חוות דעת הנדסית - בדק בית

כתובת: מבצע משה - ראשון לציון

תאריך ביקור בנכס: 21/08/2025

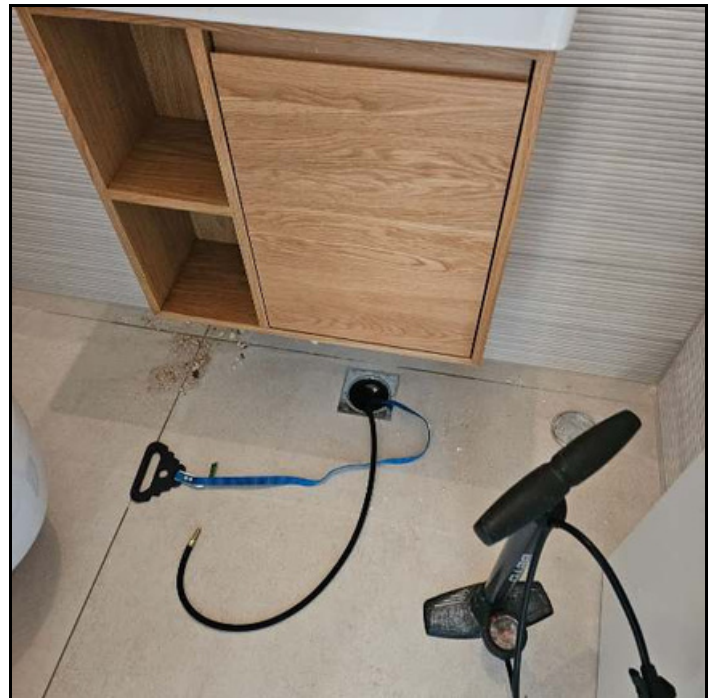
1.2 ממצא		בדיקת פקקים פנאומטיים (הצפת קווי ניקוז אופקיים)
מיקום	כלל הבית	
הערה	חדר רחצה הורים - לא נבדק אין גישה לנקודת ביקורת	
המלצה	תקין	
תקן	תקן 1205 חלק 2

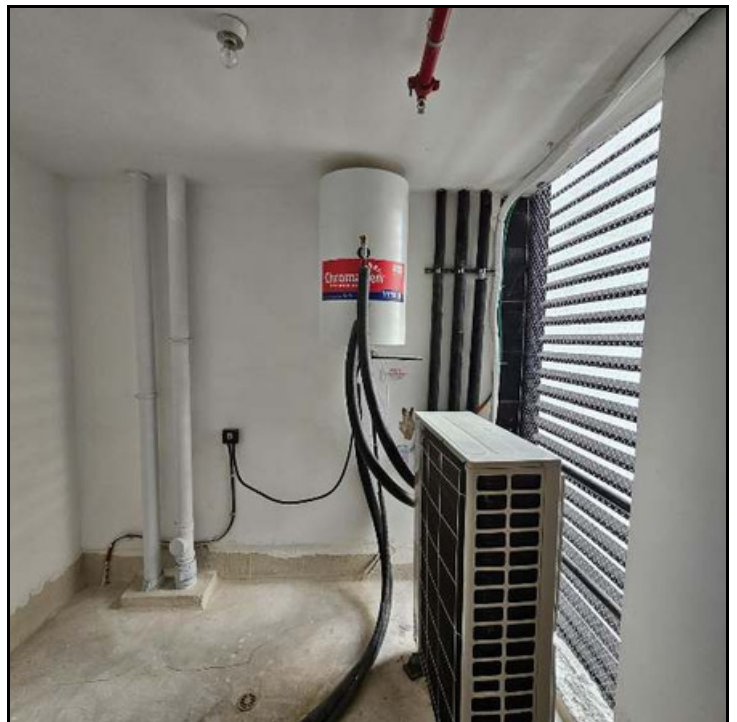
1.7 ממצא	לאקיימיםיכל התפשטות לדוד
מיקום	מסתור כביסה
המלצה	נדרשהשלים מיכל התפשטות לדוד החשמל כמפורט בתקן ובתקנות, בגודל המתאים על פי גודל מיכל הדוד.
תקן	תקן 1205חלק 1 - טבלה 6, תקן 69
מחיר	500ש (מחיר ליחידה: 500ש(כמות: 1 קומפ'),

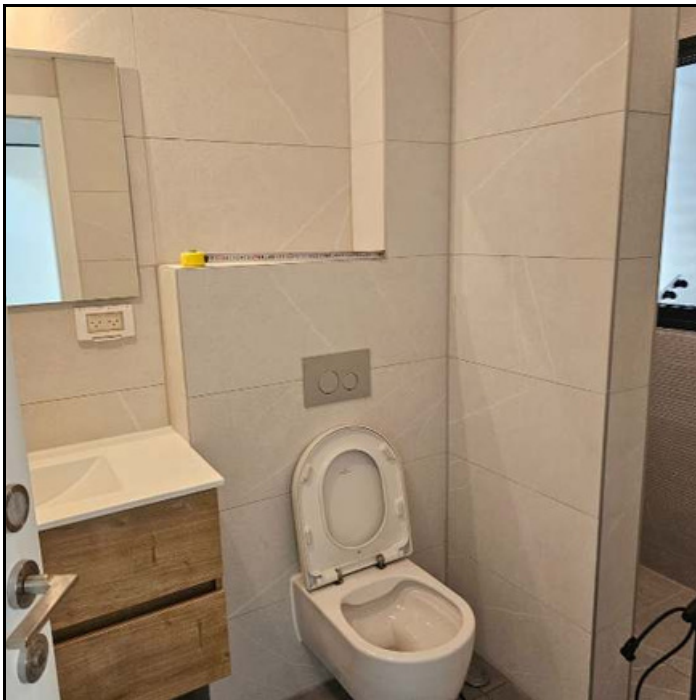
1.10 ממצא		לאקיים פתח ביקורת לצינור ניקוז ורטיקלי
מיקום	כללהבית	
המלצה	נדרש לקבל הבהרות בנוגע לחוסר פתח ביקורת לצינור ורטיקלי, ולהשלים על פי תקן 1205 ולפי מפרט מכר.	
תקן	תקן 1205, מפרט מכר	
מחיר	1,200 ש"ח (מחיר ליחידה: 1,200 ש"ח(כמות: 1 יח' ,

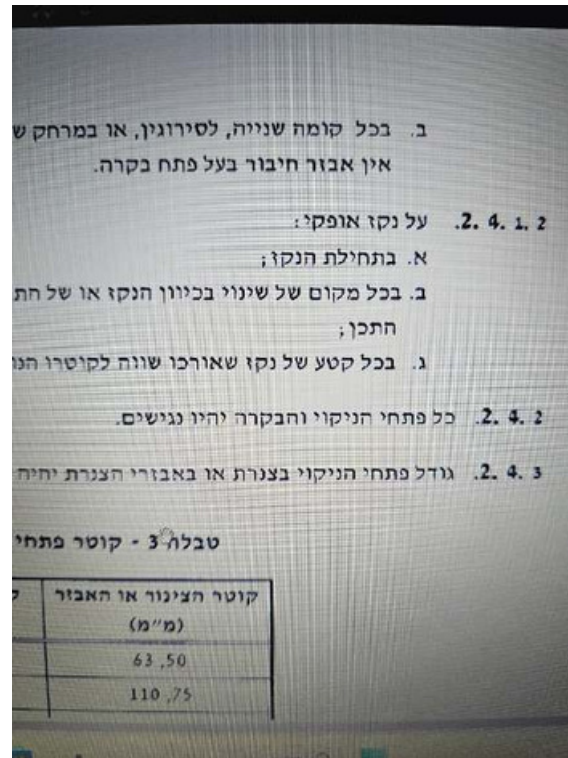
1.11 ממצא		איןגישה לנקודת ביקורת
מיקום	חדררחצה הורים	
המלצה	נדרשלהזיז את נקודת הביקורת ממיקומה הנוכחי מתחת לאסלה אל מיקום אחר ונגיש ברצפת החלל, שכובמצב הנ"ל לא ניתן להשתמש בנקודה לכל צורך שהוא. לשםכךנדרש לפרק את האריחים ברצפה, לפרק את הצינורות ניקוז המבוטנות אשר מתחברות לקופסה,להזיז את הקופסה למיקום תקין, להאריך צינורות ניקוז תוך שמירה על שיפועים תקינים, לבטן הצנרתולאטום. בסיום נדרש לבצע בדיקת הצפה למערכת האטום בטרם מבצעים עבודות ריצוף.	
תקן	תקן 1205 חלק 2 סעיף2.4.3 - "כל פתחי הניקוי והבקרה יהיו נגישים"	
מחיר	5,000 ₪ (מחיר ליחידה: 5,000 ₪(כמות: 1 קומפ',

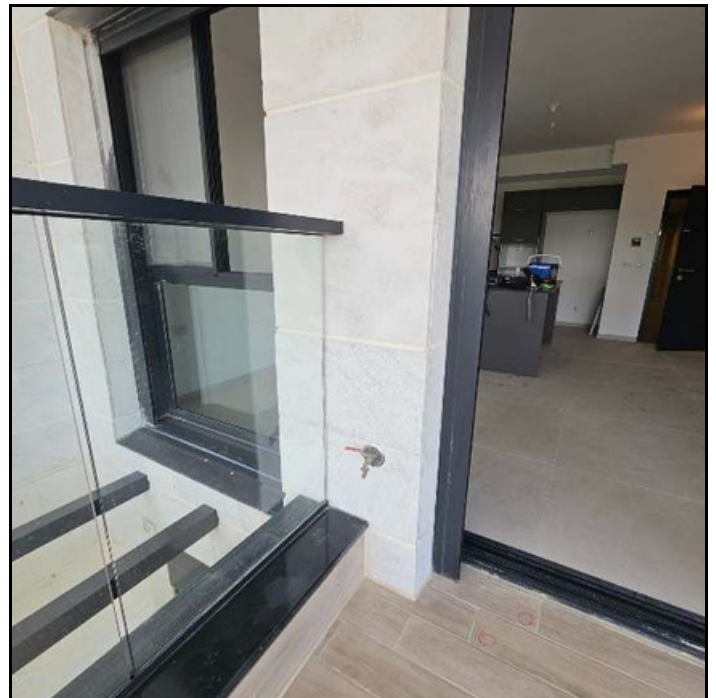
1.12 ממצא	ברזגןמצא בגובה המהווה מדרך
מיקום	מרפסת שמש
המלצה	נדרשלהעתיק את הברז לגובה נמוך יותר כך שלא יהווה מדרך דריכה.
תקן	תקן 1142 סעיף 6.1.2
מחיר	2,500 ש"ח (מחיר ליחידה: 2,500 ש"ח(כמות: 1 קומפ'),

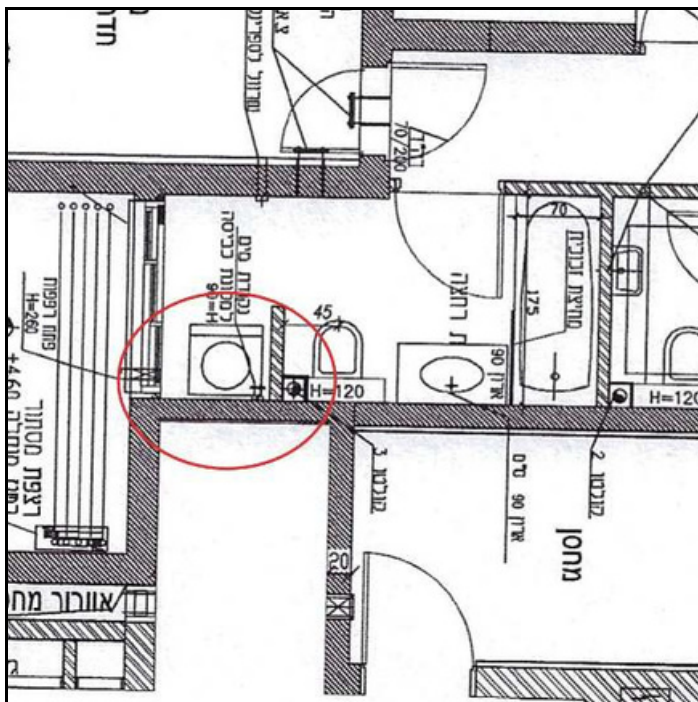
1.14 ממצא	איהתאמה לתכנית
מיקום	חדר רחצה כללי
הערה	נדרש לפרק את הבליטה, לחצוב בקיר ולבטן את הצינורות בתוך הקיר לפי התכנית.
המלצה	נדרש לקבל הבהרות בנוגע לבליטה שבוצעה לטובת הנחת צנרת הזנת מים, ולתקן בהתאם.
תקן	תכנית אינסטלציה, תכנית אדריכלית
מחיר	4,000 ₪ (מחיר ליחידה: 4,000 ₪(כמות: 1 קומפ',

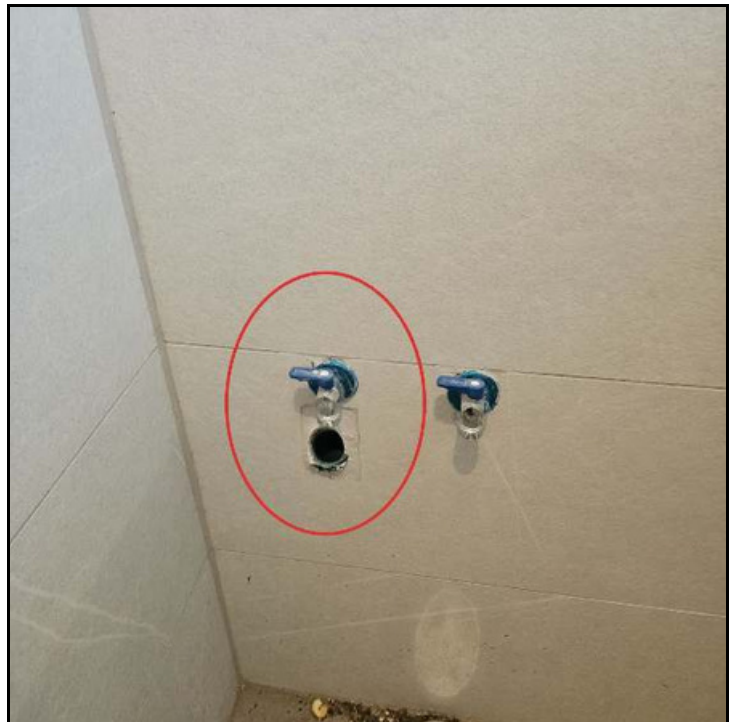
ניקוזות/תקן צמוד לברז מים	1.15 ממצא
חדר/רחצה כללי	מיקום
נדרש/לפרק את האריחים, להזיז את נקודת המים כך שלא תפריע לניקוז ולחפזות מחדש.	המלצה
תקן 1205 חלק 3	תקן
2,500 ש"ח (מחיר ליחידה: 2,500 ש"ח/כמות: 1 קומפ'),	מחיר

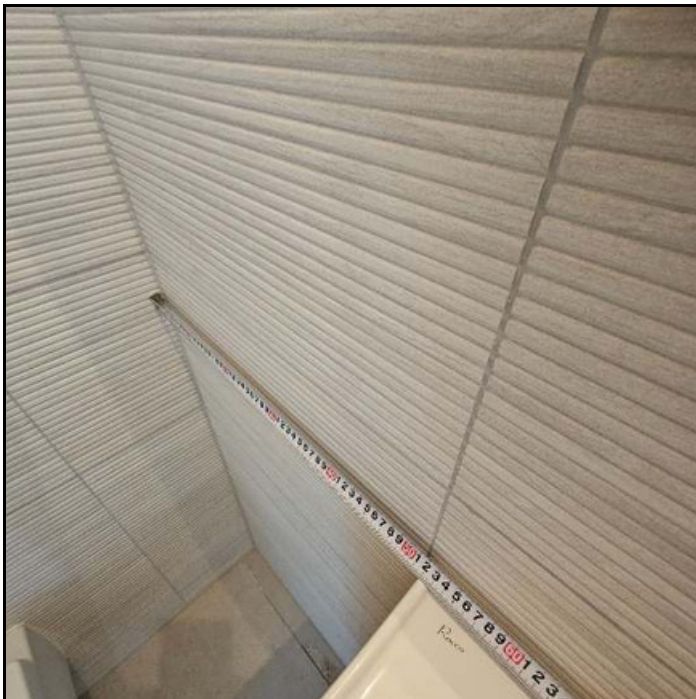
1.17 ממצא		איהתאמה לתכנית פריסה
מיקום	שירותי אורחים	
הערה	נדרש להעתיק את הארון 60 ס"מ למרכז כיור מקיר ימני על פי תכנית, על כן נדרש להעתיק גם כן את תשתיות הכיור ולחפות מחדש.	
המלצה	נדרש לקבל הבהרות בנוגע לאי התאמה לתכנית פריסה ולתקן בהתאם.	
תקן	תכנית פריסה	
מחיר	7,000 ₪ (מחיר ליחידה: 7,000 ₪(כמות: 1 קומפ'),

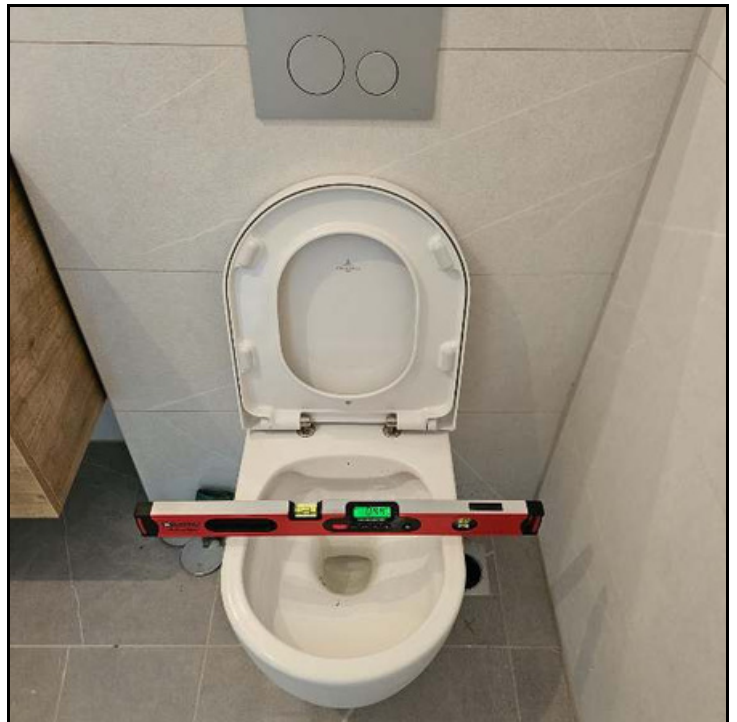
1.18 ממצא	אסלה לא מפוסלת - בניגוד למפרט המוצר
מיקום	חדר רחצה כללי
המלצה	ישלפלס את האסלה על פי מפרט הטכני של המוצר
תקן	מפרט מוצר
מחיר	350 ש"ח (מחיר ליחידה: 350 ש"ח) (כמות: 1 יח'),

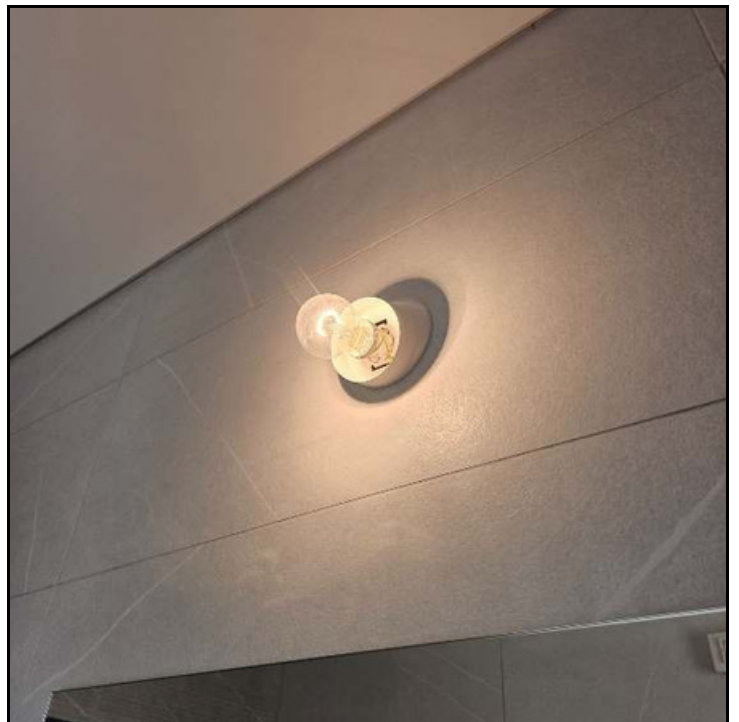
2.3 ממצא	לאבוצע נק' מאור מוגנת מים
מיקום	כלל הבית
המלצה	נדרשלהשלים נק' תאורה מוגנת מים למניעת התחשמלות על פי תקנות החשמל
תקן	[תקנות החשמל] "תיבהואביזר יהיו תקניים ובנויים באופן שיבטיחו את כל אלה או מקצתם לפי העניין. ההגנה בפני מגע מקריבחלקים החיים שבתוכם . אטימה נאותה בפני חדירת גזים,מים אבק וחומרים מזיקים אחרים"
מחיר	350ש (מחיר ליחידה: 350ש(כמות: 1 קומפ',

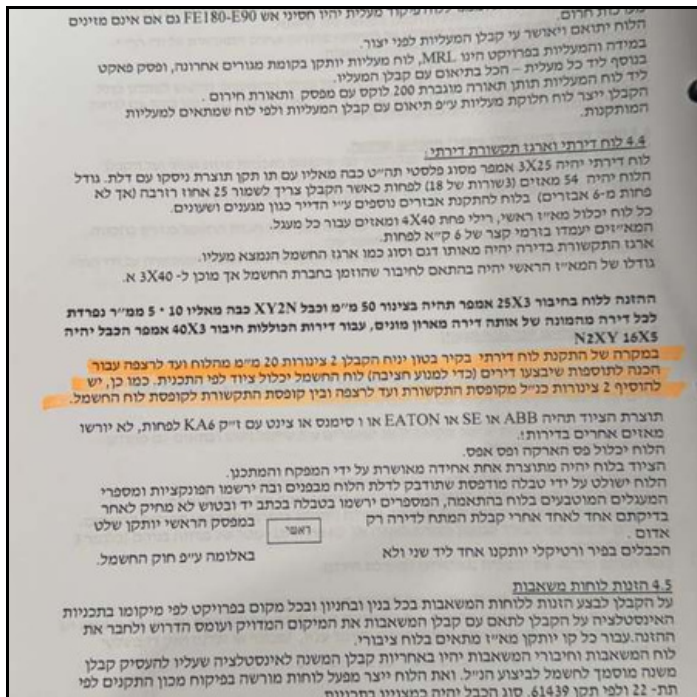
2.8 ממצא	לוחחשמל - לא בוצע מקרא לסימון מעגלי לוח חשמל (ממט"ם) בדירה
מיקום	מבואת כניסה
המלצה	ישלהשלים סימוני מקרא למעגלים בלוח חשמל דירתי ע"י חשמלאי מוסמך
תקן	[תקנות החשמל (מעגלים סופיים עד 1000וולט)] סעיף 14
מחיר	200ש (מחיר ליחידה: 200ש(כמות: 1 קומפ'),

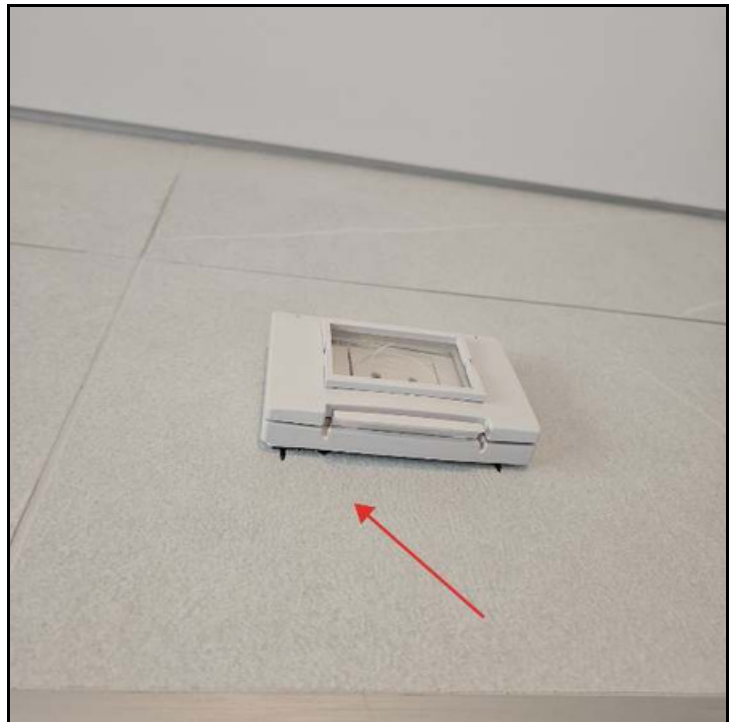
3.1 ממצא	חיתוך סביב אביזרים נעשה בצורה לא תיקנית
מיקום	חדר רחצה הורים
המלצה	נדרש לפרק ולבצע מחדש בעזרת מכשור מתאים ליצירת חור בגודל מתאים ותיקני
תקן	[תקן 1555 חלק 2 סעיף 5.3]
מחיר	850 ש"ח (מחיר ליחידה: 850 ש"ח) (כמות: 1 קומפ'),

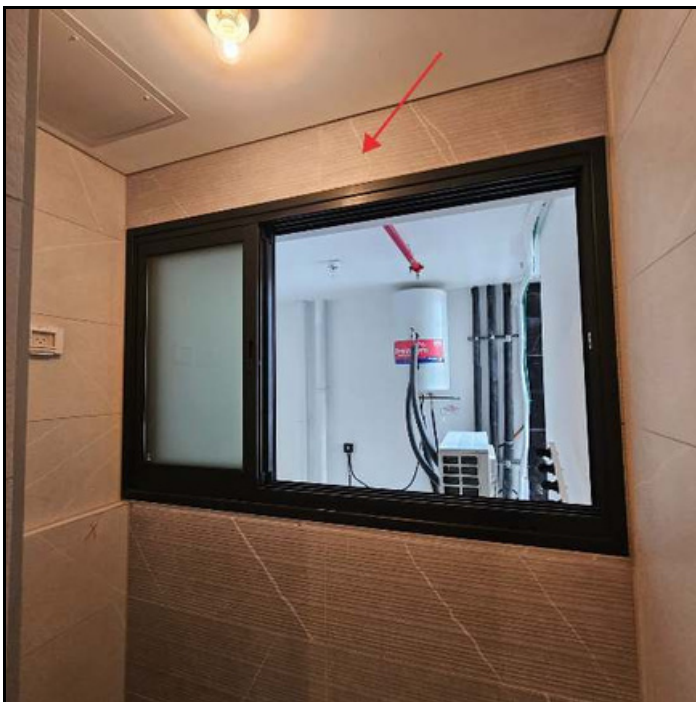
4.1 ממצא	לא בוצע איטום גמיש סביב לפרופילי האלומיניום
מיקום	כלל הבית
המלצה	נדרש למלא חומר איטום גמיש בכל המישקים מסביב למשקוף החלון לפי התקן
תקן	[תקן 4068 חלק 1 סעיף 5.1]
מחיר	300 ש"ח (מחיר ליחידה: 300 ש"ח(כמות: 1 קומפ'),

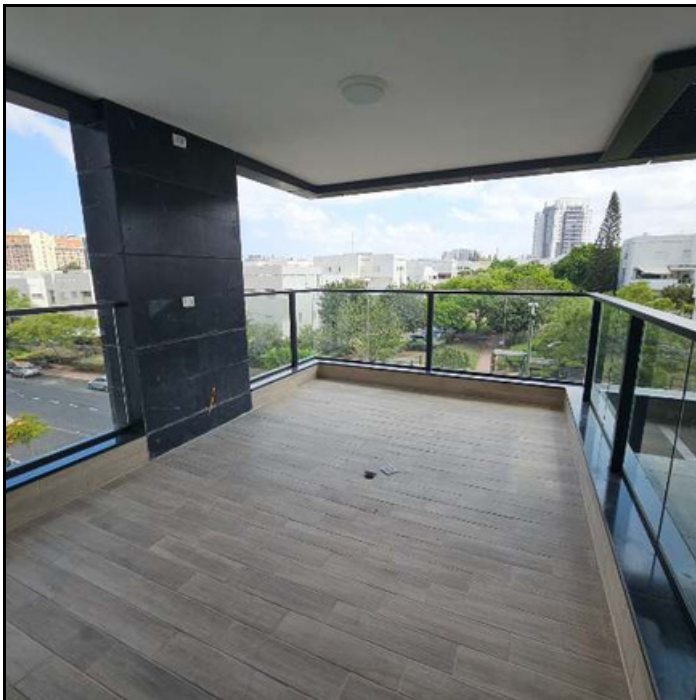
פגמים במעקה האלומיניום		4.8 ממצא
מרפסת שמש		מיקום
נדרש לתקן ובמידת הצורך להחליף באלמנט חדש		המלצה
[תקן 938 חלק 1 סעיף 8.4] "בודקים את הפגמים, כשעין הבודק נמצאת מול מרכז הלוח במרחק 1 מטר ממנו"		תקן
(מחיר ליחידה: 1,500 ש"ח) (כמות: 1 קומפ'),		מחיר

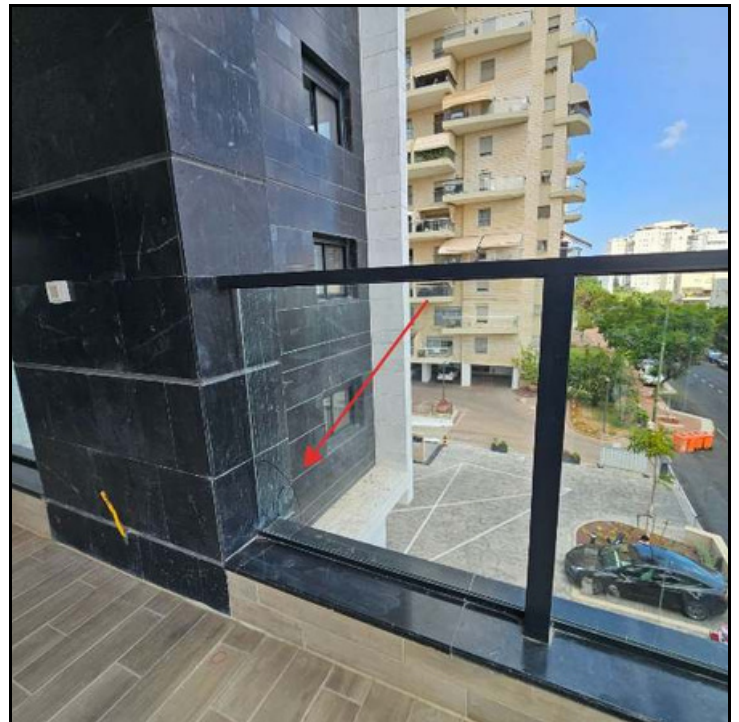
4.9 ממצא	שברים/סדקים בזכוכיות המעקה
מיקום	מרפסת שמש
המלצה	נדרש להחליף זכוכיות פגומות בזכוכיות שלמות ותקינות ללא פגמים
תקן	תקן 1142, מפרט מוצר
מחיר	2,000 ש"ח (מחיר ליחידה: 2,000 ש"ח(כמות: 1 קומפ'),

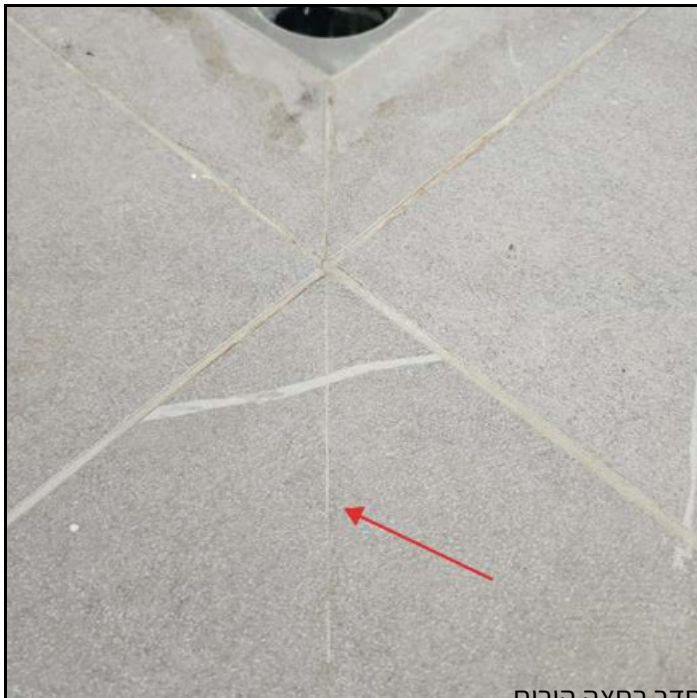
5.2 ממצא	מישקיהריצוף אינם מבוצעים במידות התקינות על פי התקן הישראלי שדורש 3-5 מילימטר
מיקום	כללהבית
המלצה	ישלפרק את האריחים ולצרף עם שומרי מרחק במידות 3-5 מילימטר על פי דרישות התקן
תקן	[תקן 1555 חלק 3 סעיף 4.6]
מחיר	1,500 ש"ח (מחיר ליחידה: 1,500 ש"ח (כמות: 1 קומפ'),

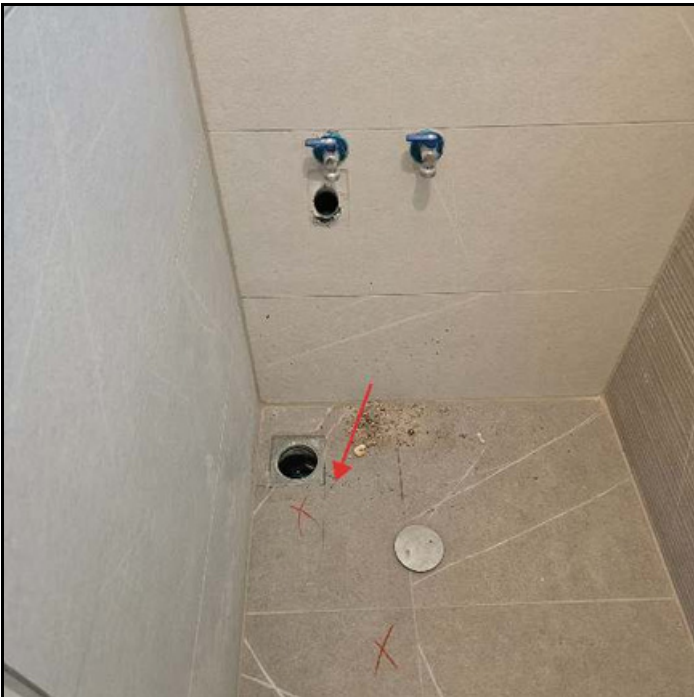
חיתוך סביב לקופסאות ביקורת וניקוזים בריצוף לא תקין		5.5 ממצא
חדר רחצה כללי		מיקום
נדרש לפרק את האריחים מסביב לנק' ביקורת/ניקוז וליישם אריחים מחדש, יש לחתוך את האריחים מסביב לאביזר בצורת מעגל או ריבוע קרוב ככל האפשר, החיתוך יעשה באמצעות כלי חיתוך מתאים, לאחר מכן נדרש לאטום על פי התקן.		המלצה
המפרטה כללי סעיף 10024] "במקומות בהם מותקן קולטן או אבזר אחר בריצוף, יש לחתוך את האריחים מסביב לקולטן או לאבזר בצורת מעגל או ריבוע קרוב ככל האפשר לאבזר או לקולטן. החיתוך יעשה באמצעות כלי חיתוך מתאים. איטום המרווחים יבוצע ב"רובה" חרושתית מתאימה"		תקן
700 ש" (מחיר ליחידה: 700 ש" (כמות: 1 קומפ'),		מחיר

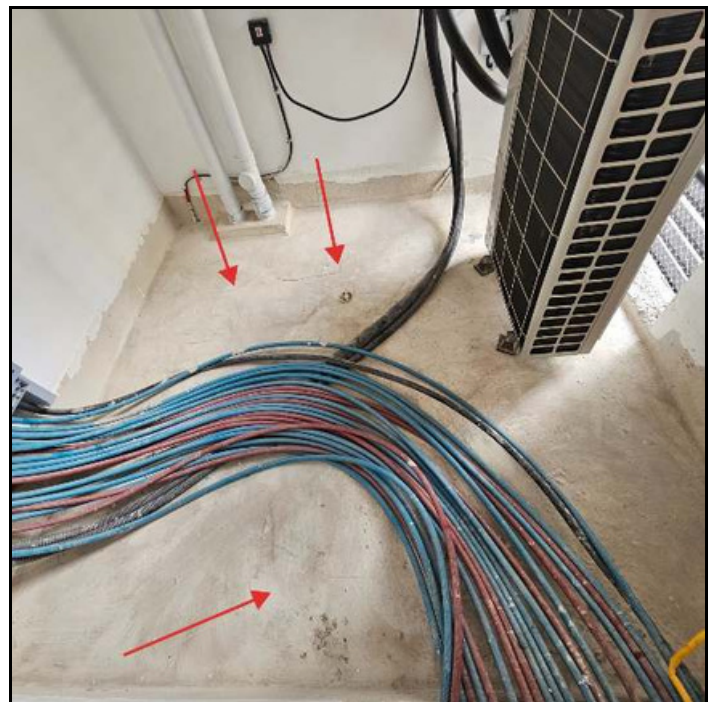
9.1 ממצא		איטום במסתור כביסה לא בוצע בצורה תקנית
מיקום	מסתור כביסה	
המלצה	נדרש להשלים חיתוך פתח ניקוז במפלס הרצפה לקבלת ניקוז מים תקין, לתקן תשתית הרצפה מסדקים ולבצע מחדש פריימר (שכבה מקשרת) ואיטום במריחה על כלל המסתור ע"פ התקן.	
תקן	תקן 5100 ותקן 1752 חלק 2	
מחיר	1,800 ש"ח (מחיר ליחידה: 1,800 ש"ח(כמות: 1 קומפ'),

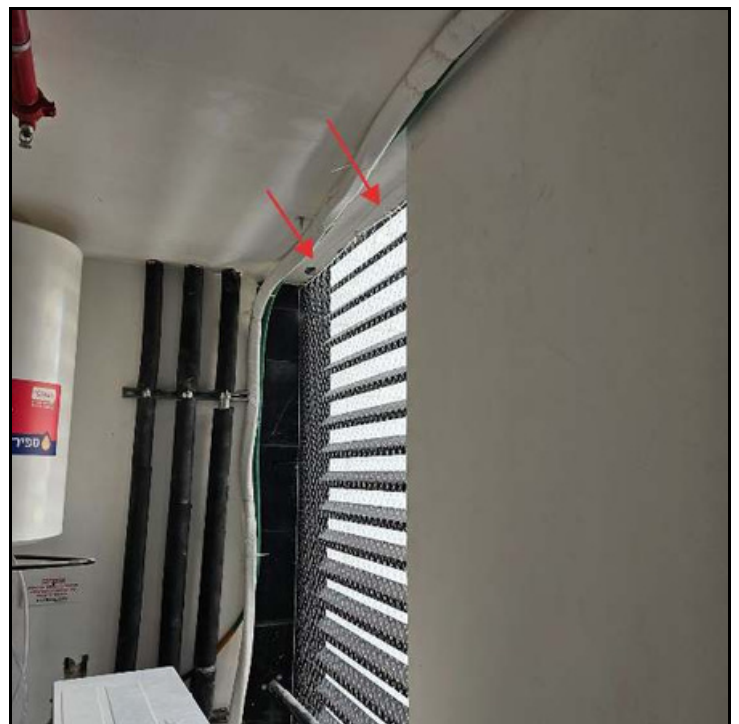
9.2 ממצא		חסר אףמים ביציקות בולטות
מיקום	מסתור כביסה	
המלצה	ישלח רופא בדיסק בכדי לקבל אףמים לניקוז אנכי תקין ולמנוע חדירת המים לקירות, וכן לכלוך חזיתות המבנה. לאחר מכן נדרש לבצע תיקונים בשליכת חיצוני בגוון החזית ונקיון בסיום העבודה.	
תקן	תקן	1752
מחיר	1,500 ₪	(מחיר ליחידה: 1,500 ₪) (כמות: 1 קומפ'),
